公告No. : No. 395

工事名: 中央緑地サッカー場整備工事

工事名: 中央緑地サッカー場整備工事

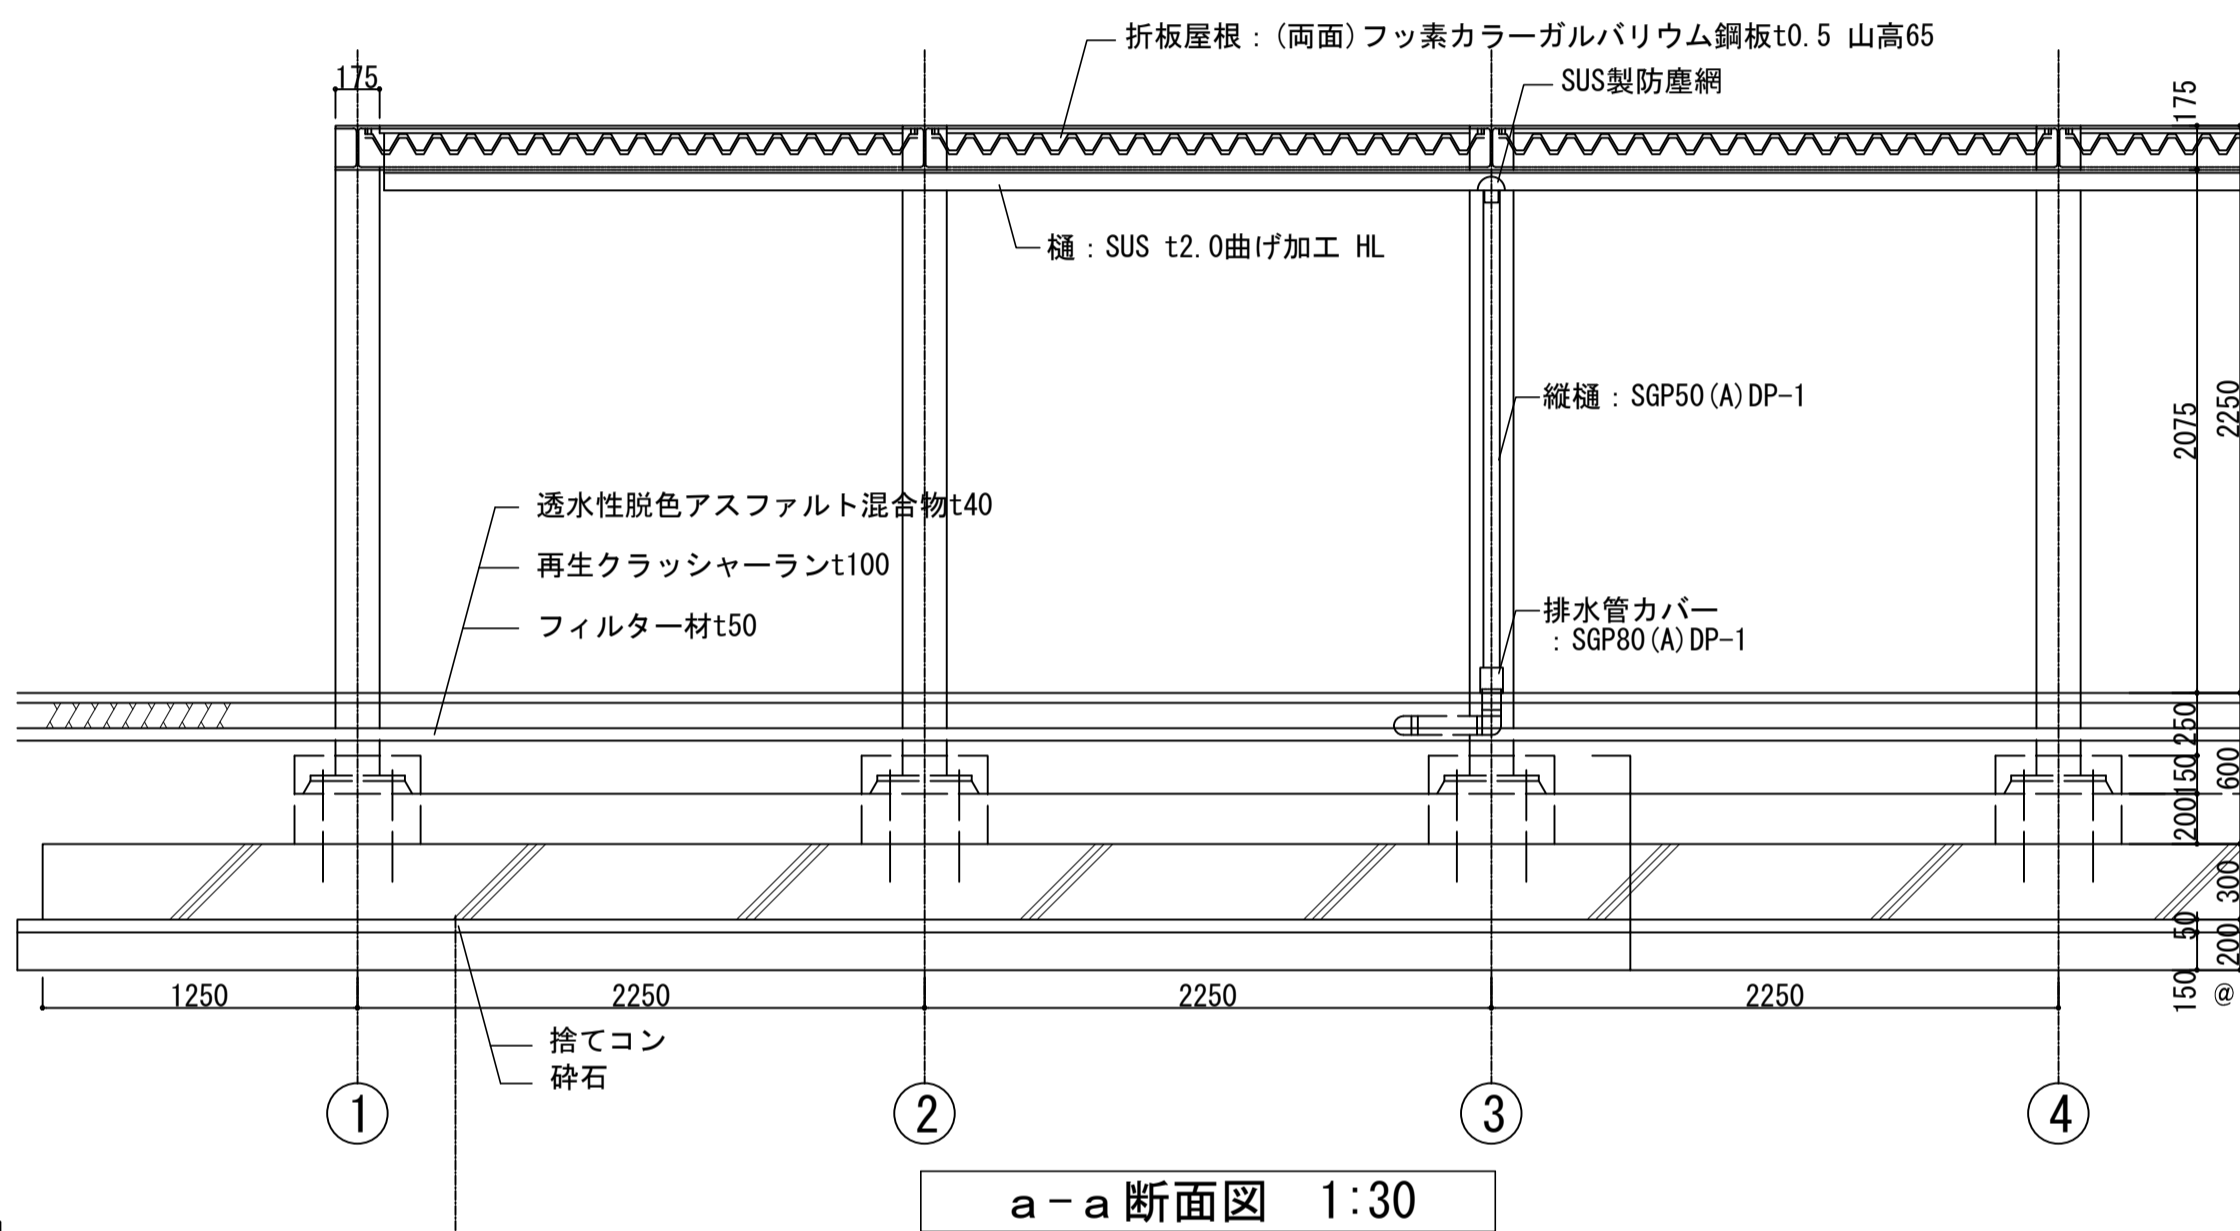
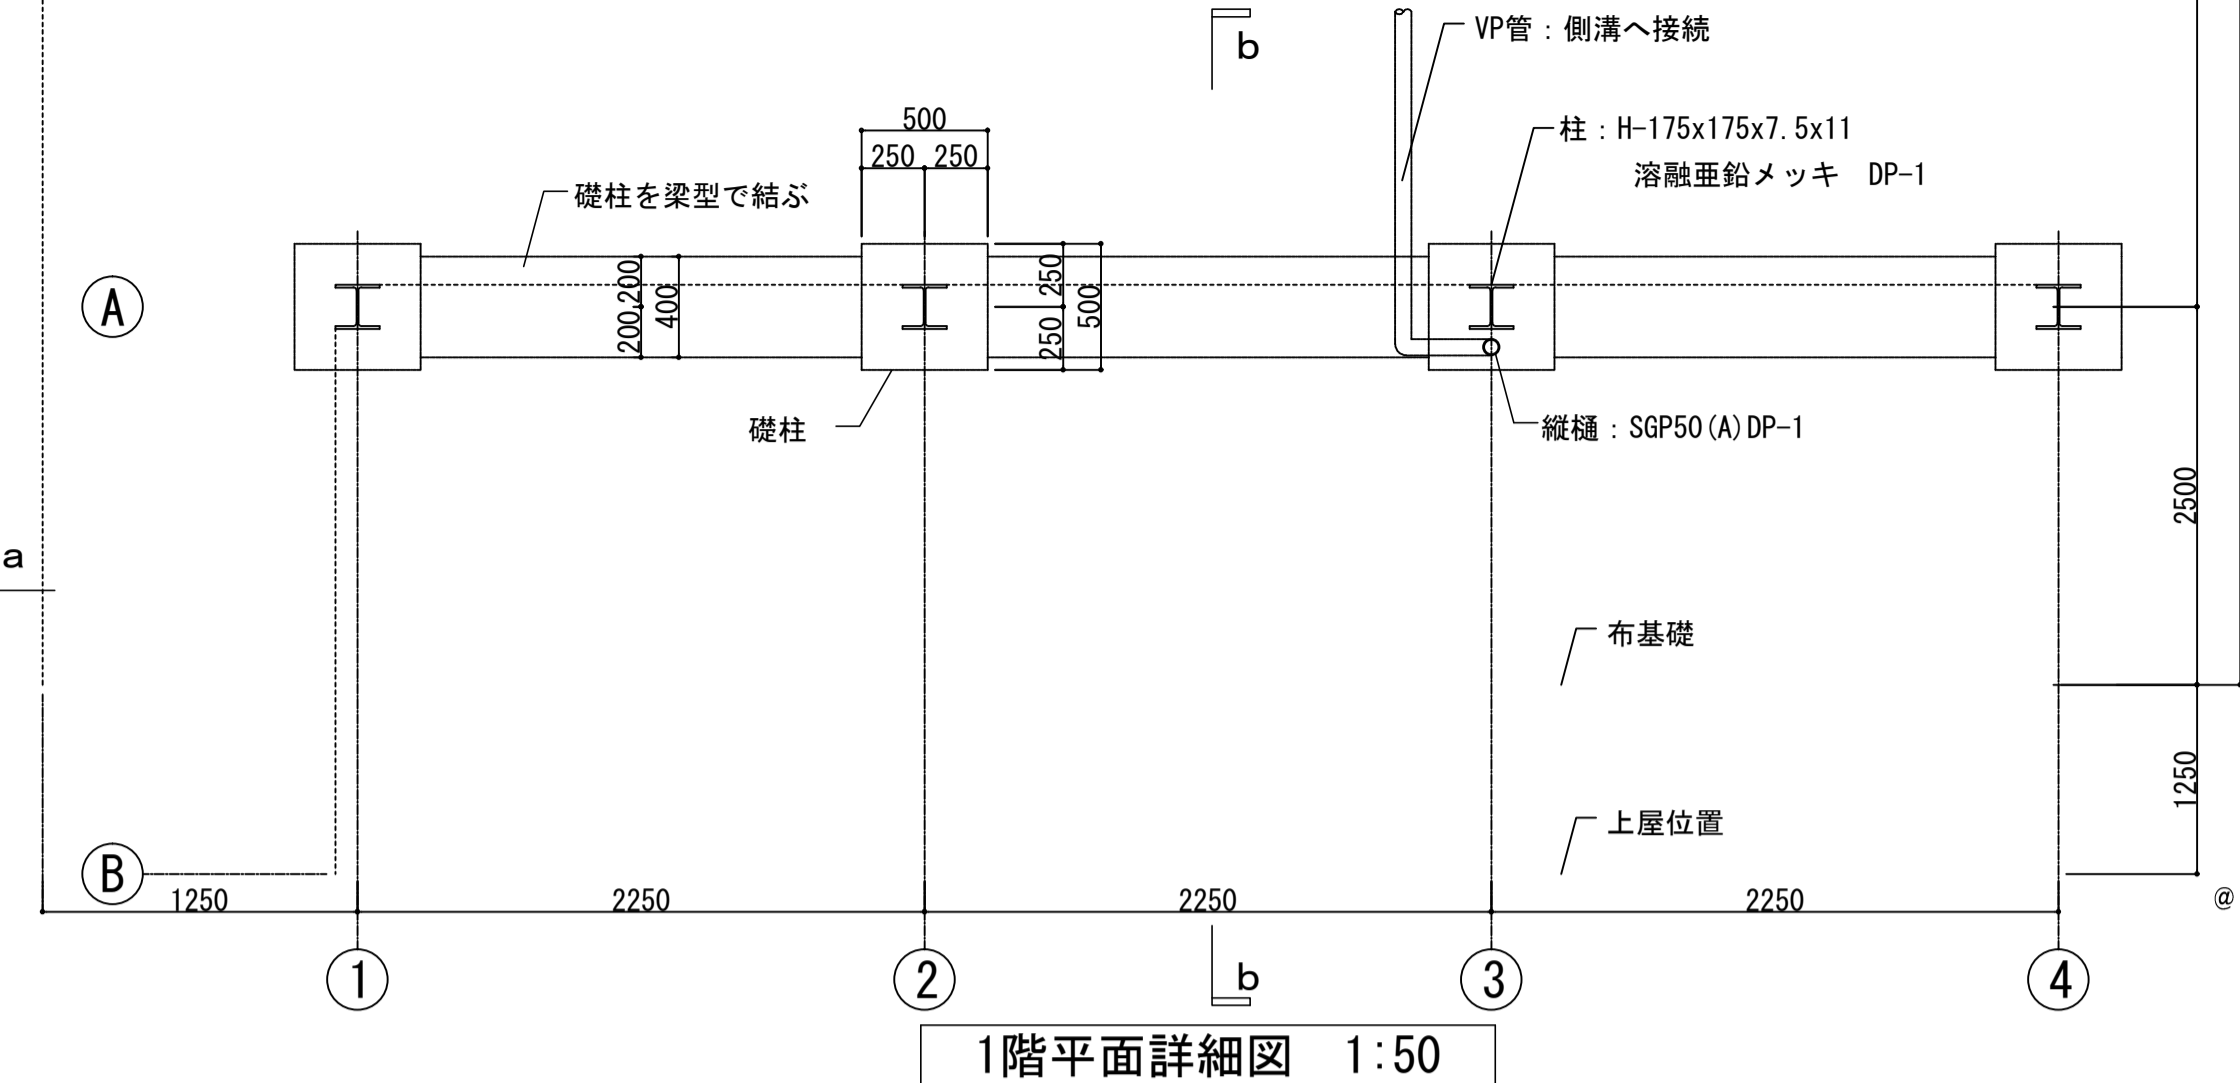
整理番号	質疑事項	回答
⑦	特記仕様書 24章3に、専門技術者の配置要件が記載されています。専門技術者の配置期間は、本工事着手から完成まで考えるのでしょうか？それとも、グラウンドコート整備工の施工期間中で考えるのでしょうか？ご教示願います。	主任技術者が専門技術者を兼ねる場合は、工事完成までとなりますが、下請け業者に専門技術者を置く場合は、グラウンドコート整備工の施工期間となります。
⑧	グラウンド・コート施設構造図—11のうち「シェルター」の構造寸法が記載されていません。ご教示願います。	別紙図面を参照してください。
⑨	「シェルター」は、建築物に相当すると考えられますが、建築確認申請費用を見込んでいるのでしょうか？	発注者で対応します。
⑩	特記仕様書—3(3/87) 24章サッカー場(ロングパイル人工芝)工事④の使用材料について質問です。充填材の弾性材は、カラーチップ(表層)+黒ゴムチップ(下層)との記載がございます。そこで、カラーチップ(表層)の量(厚み等)をご教示願います。例えば、厚み5mm、8mm、10mmと御回答願えれば幸いです。	(下層)黒ゴムチップ 充填材は下記のいずれかを参考とする。 ①厚み 黒ゴムチップ + 珪砂 15mm ②充填量 黒ゴムチップ 3kg/m ² + 珪砂 20kg/m ² (表層)カラーチップは下記のいずれかを参考とする。 ①厚み 10mm以上 ②充填量 カラーチップ 5kg/m ²
⑪	間接工事費(積上)表において、スクラップ評価額が共通仮設費(積上)に記載されていますが新設計積算システム導入の変更点についてに記載通り、予定価格算出時は工事原価算定後(一般管理費直後)にマイナス計上し、最低制限価格等算定時は直接工事費計にマイナス計上するという解釈でよろしいでしょうか。ご教示願います。	記載通りでよろしいです。

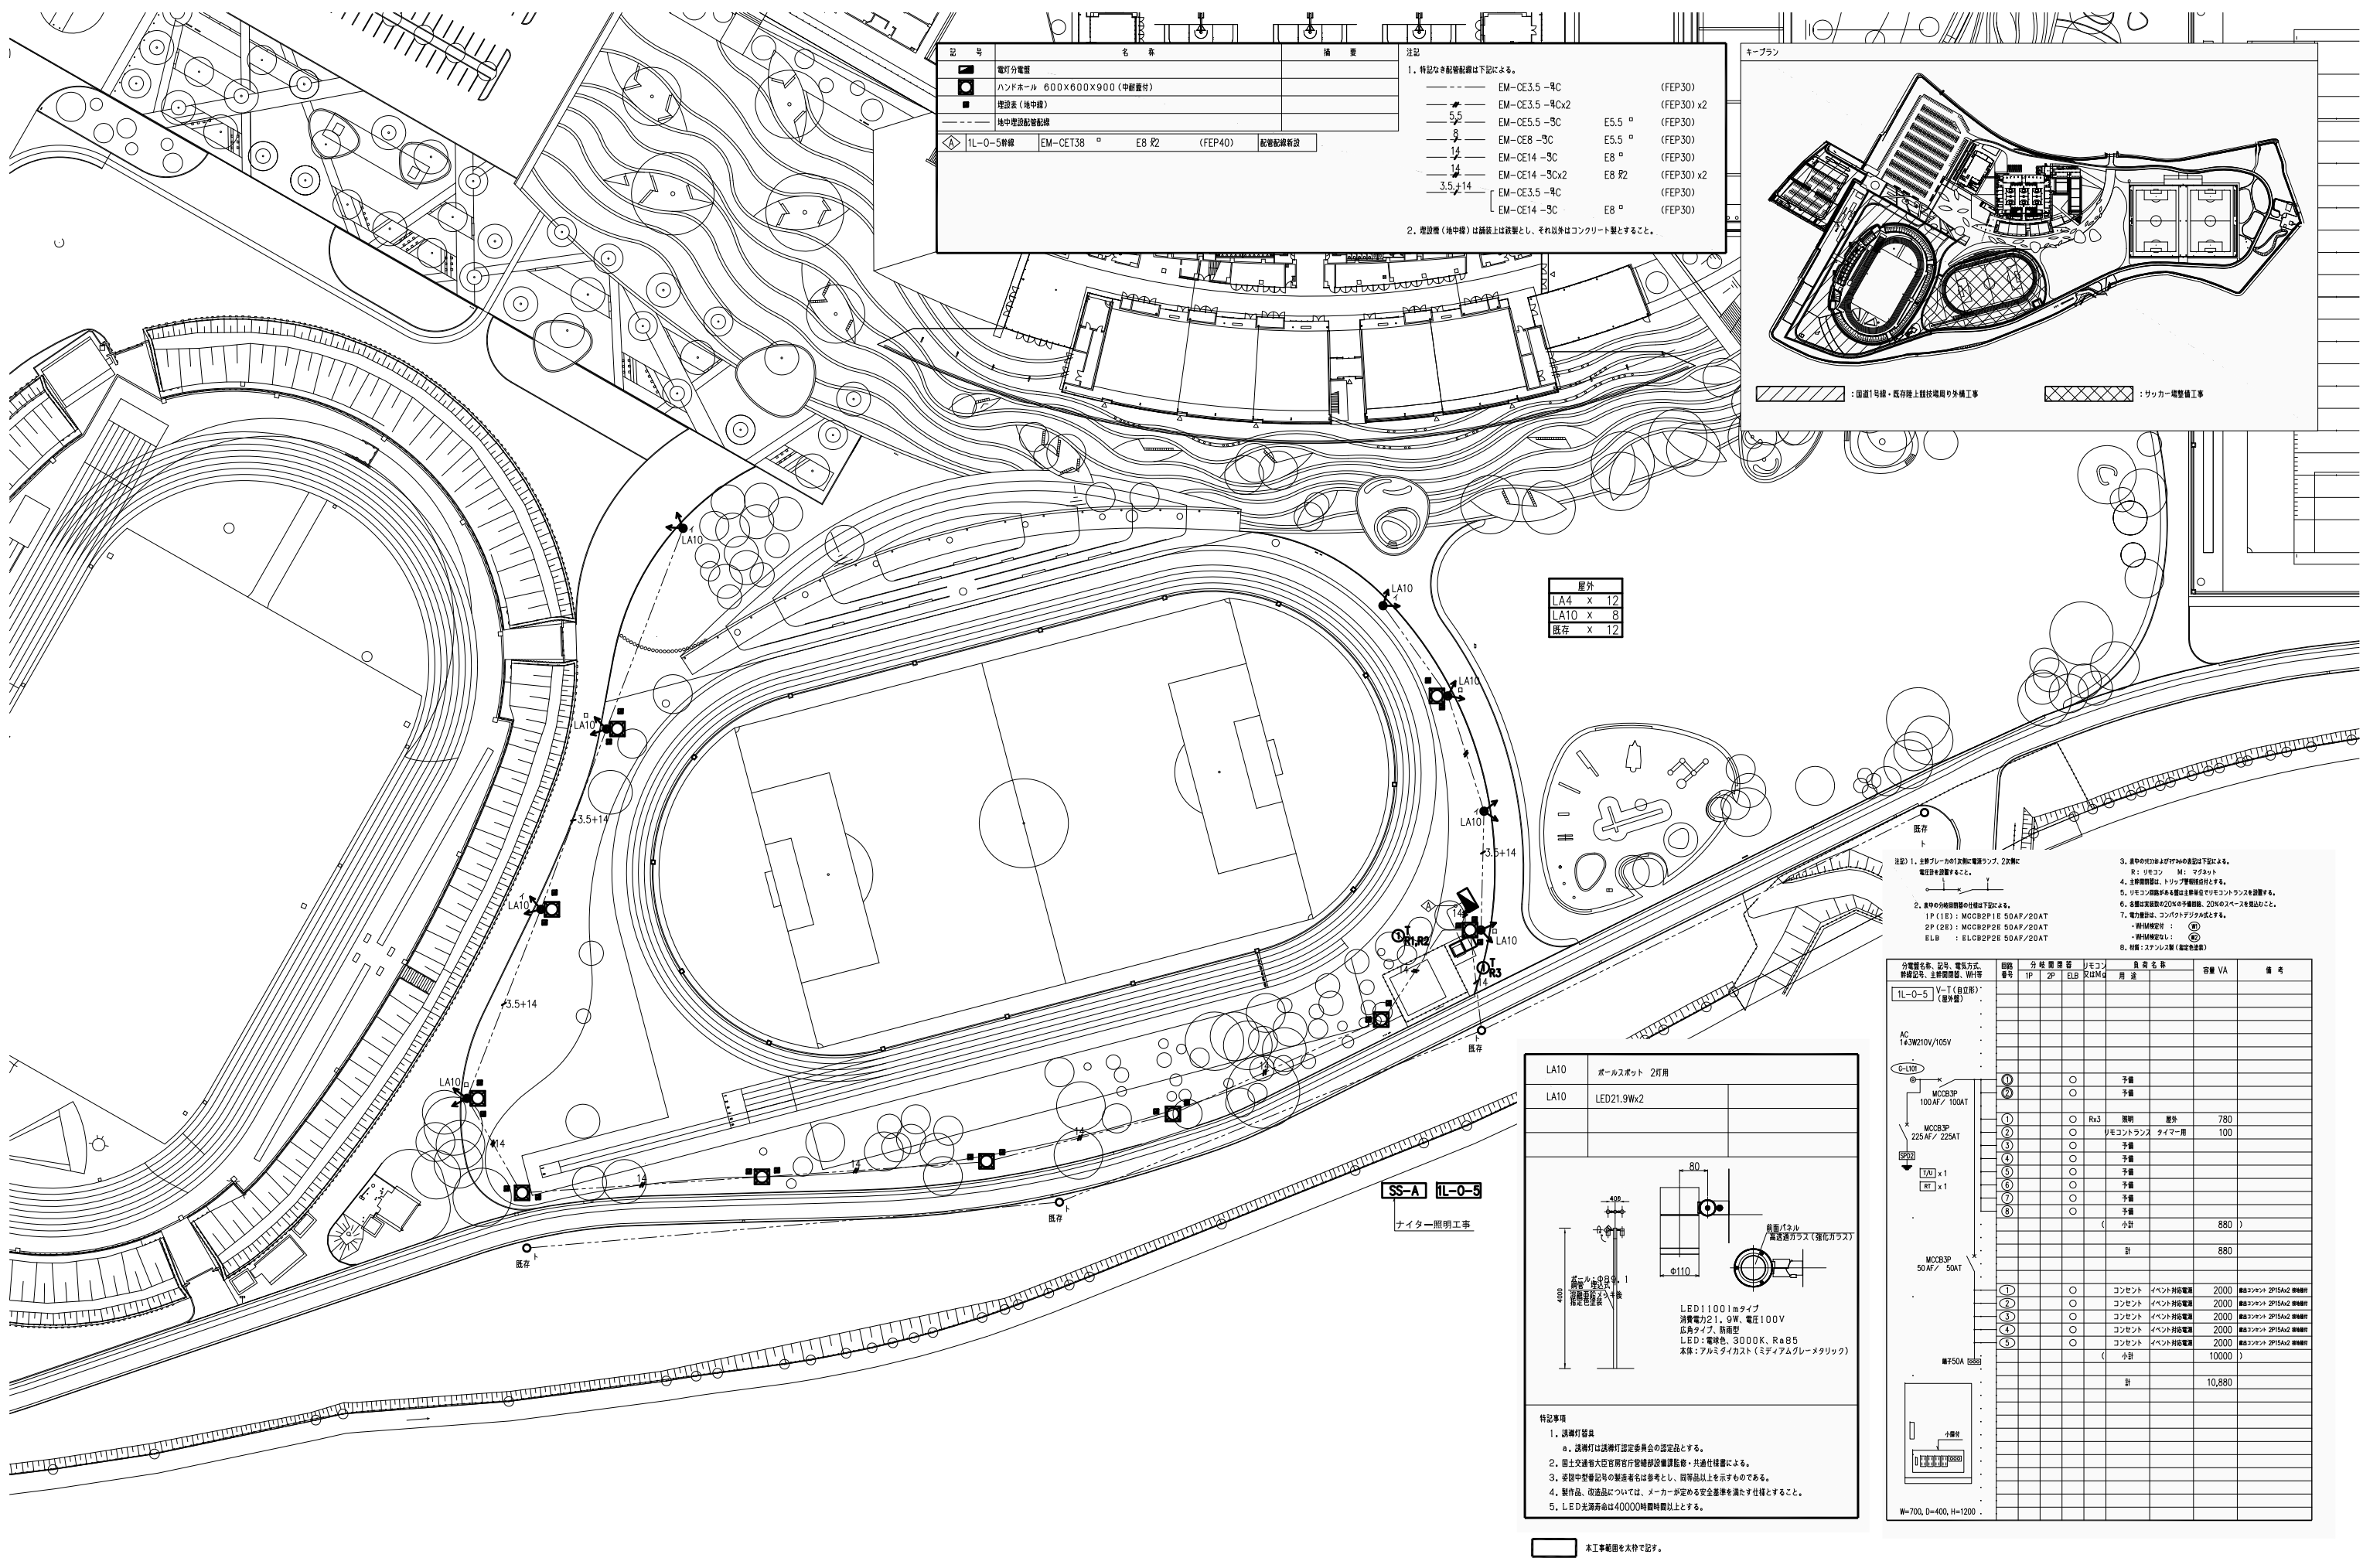
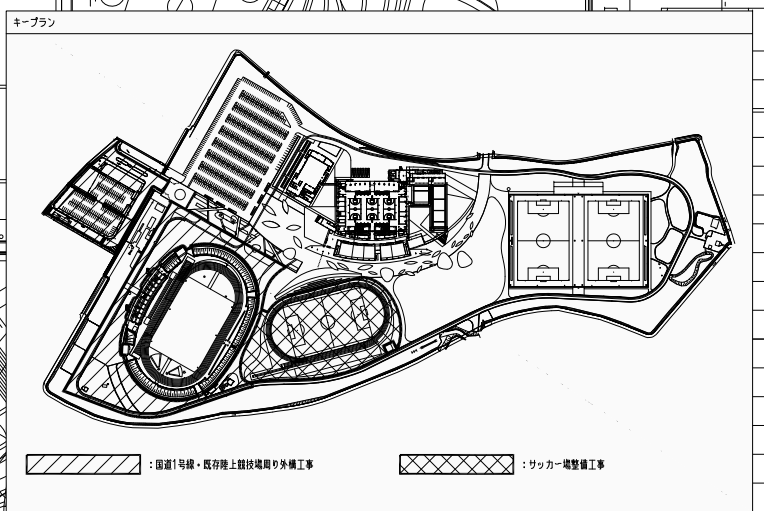
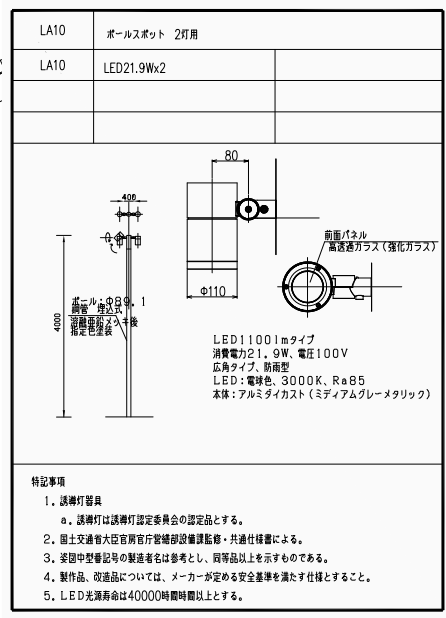
整理番号	質疑事項	回答
⑫	現在、工事範囲内に樹木、公園施設(設計数量にないもの)がありますが、工事着手時にはそれらは撤去済と考えてよろしいか。	本工事に含まれない物は、別工事で撤去します。
⑬	仮設工—交通誘導警備員の数量を御教示願います。	平成28年12月1日の回答を参照してください。
⑭	電灯分電盤 1L-0-5の盤図、結線図等が見当たらず仕様が不明です。ご提示願います。	別紙図面を参照してください。
